## 改善箇所説明図

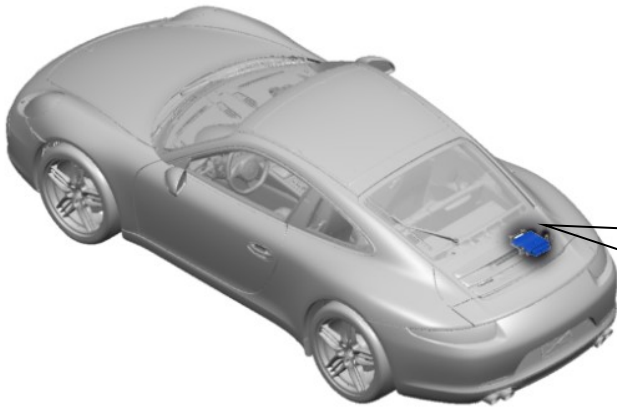
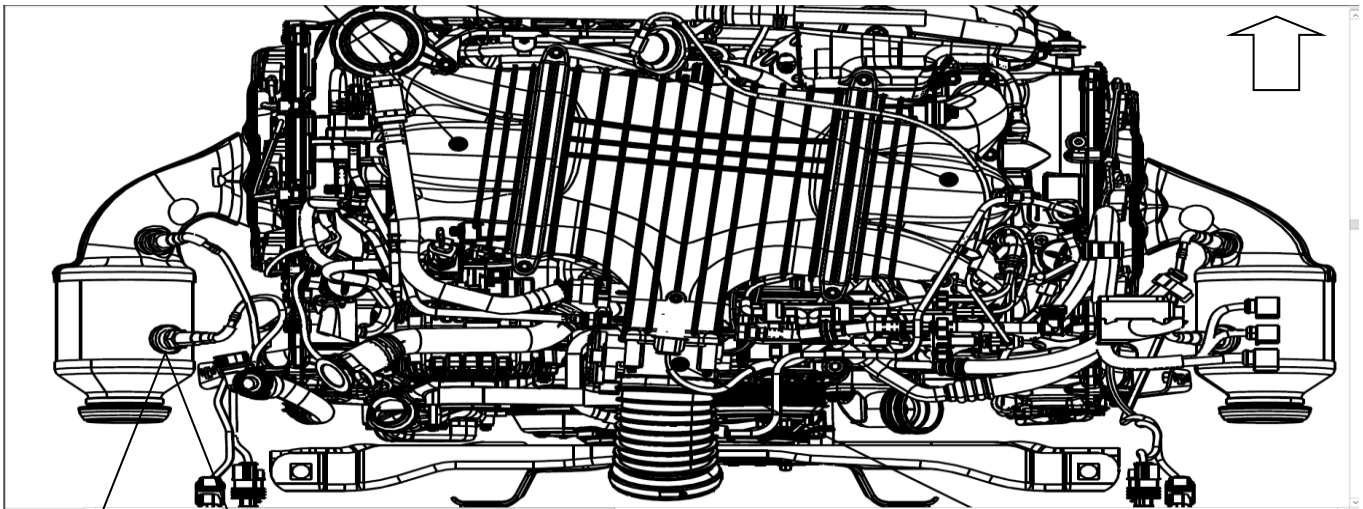
原動機の制御プログラムが不適切なため、高温負荷使用、または走行距離積算によりO2センサーの機能が損なわれることがある。そのため、エンジンチェックランプが点灯し、排出ガス基準値を超えるおそれがある。

全車両、エンジン制御プログラムを対策プログラムに書き換える。なお、エンジンチェックランプが点灯していた場合は、O2センサーを新品に交換を行う。

識別： 改善済車両には車台番号打刻の右側に黄色ペイントを塗布する。
